回答書

件名 東品濃小学校放課後キッズクラブシャッター設置委託

上記件名に係る仕様書（設計）書の内容に関する質問について、次のとおり回答します。

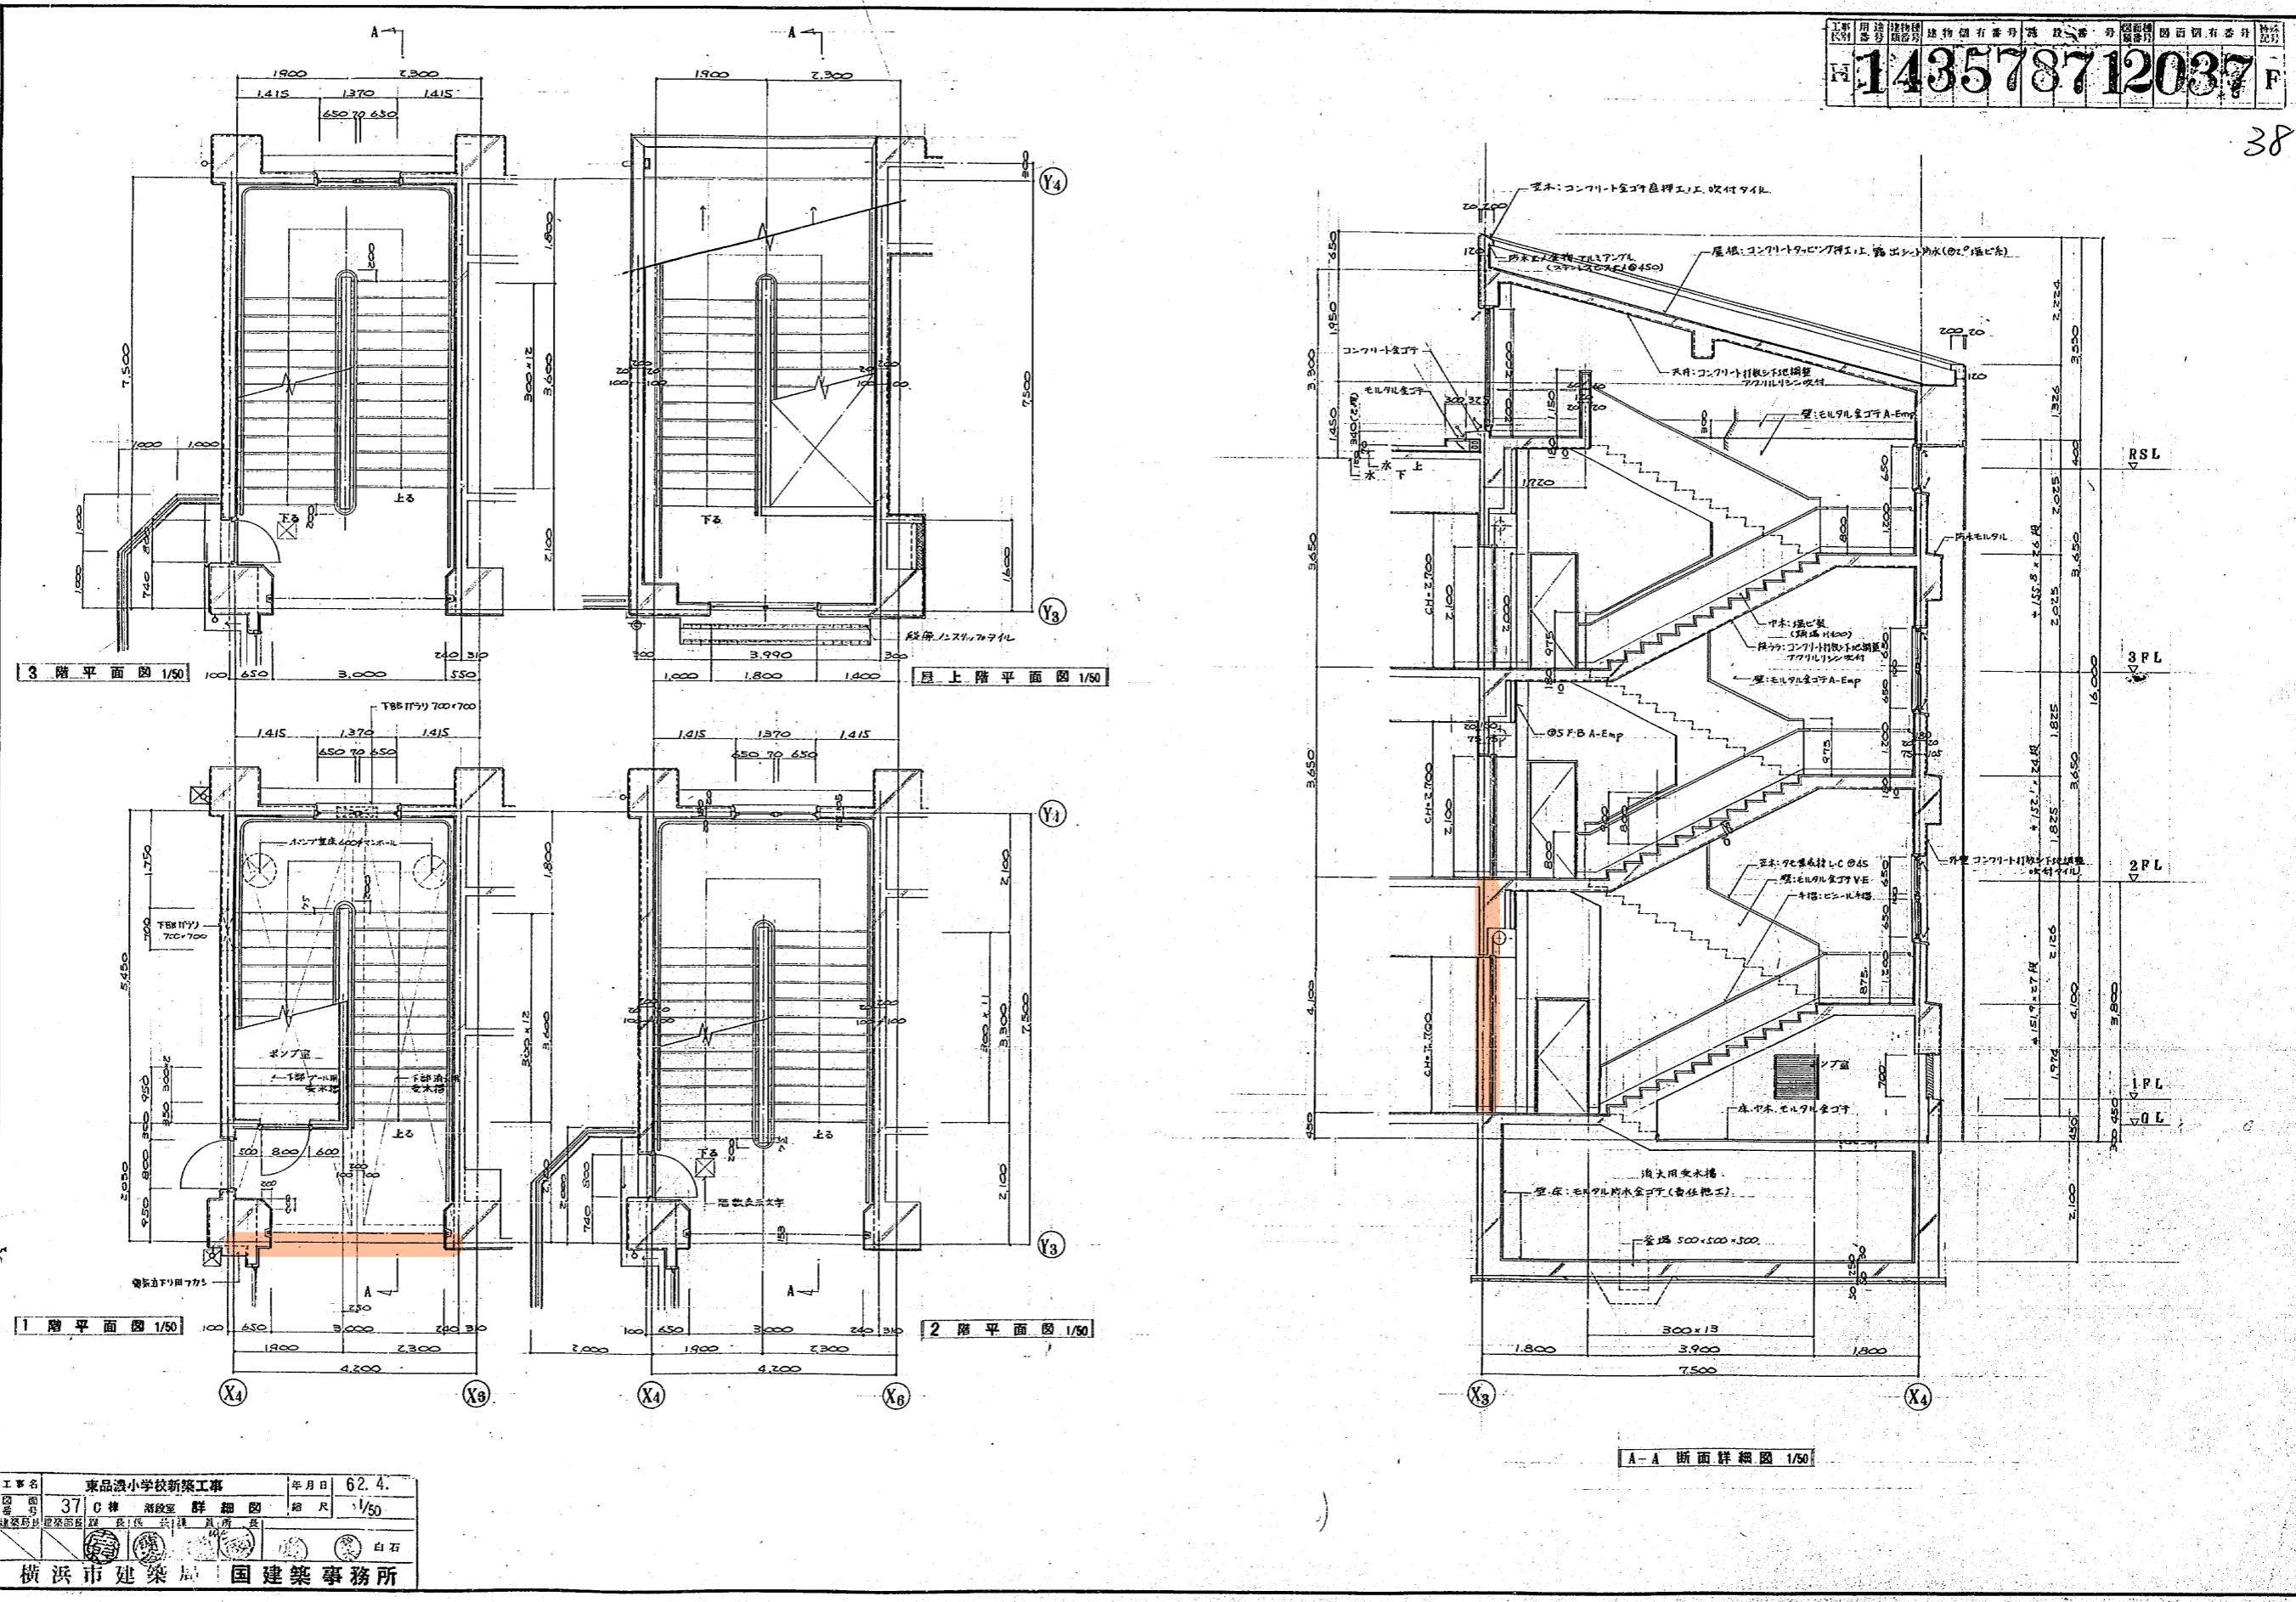
| 設計図書該当箇所 | 質問 | 回答 |
|----------|--|--|
| P7 | こちらのシャッター設置位置ですが、1, 2 の写真の防火シャッター手前に設置でよろしいでしょうか？ また、写真的場所付近の平面図、立面図は取り寄せ可能でしょうか。 | シャッター設置位置は、おっしゃる通り、2か所とも防火シャッター手前への設置をお願いします。 シャッター設置場所付近の図面を本回答に添付します。 |
